LICITACIÓN PÚBLICA NACIONAL ANDE N° 938/2013

ADQUISICION DE TRANSFORMADORES CONVENCIONALES DE DISTRIBUCION

COMUNICACIÓN ACLARATORIA N° 1

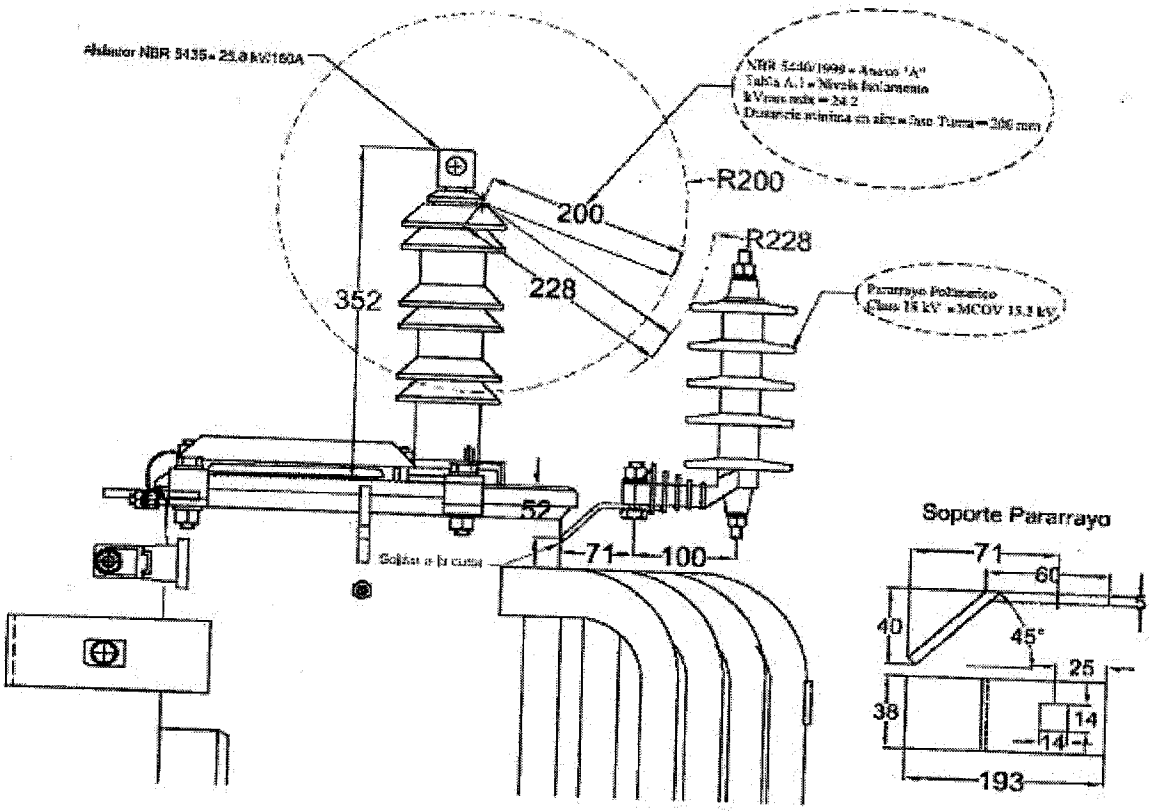
Consulta N° 2
Sección III. Suministro Requeridos. EE.TT. N° 04.14.14-Rev. 4 – Pag. 20/53 Rev.3 – Punto 4.2.21 Soporte para descargadores de sobretensión, como las dimensiones de la Fig. 10 exceden por mucho las distancias mínimas para el BIL (125 kVp) que tiene el pararrayo y se indica en la norma NBR 5440/1999 – Anexo A – Tabla A.1 – Niveis isolamento – kV rms máx = 24,2 – Distancia mínima en aire, fase-tierra = 200 mm. Consultamos si la figura de abajo propuesta para el soporte pararrayo de acuerdo a las distancias indicadas en la norma NBR 5450 es aceptada?

Favor ajustarse a las Especificaciones Técnicas.
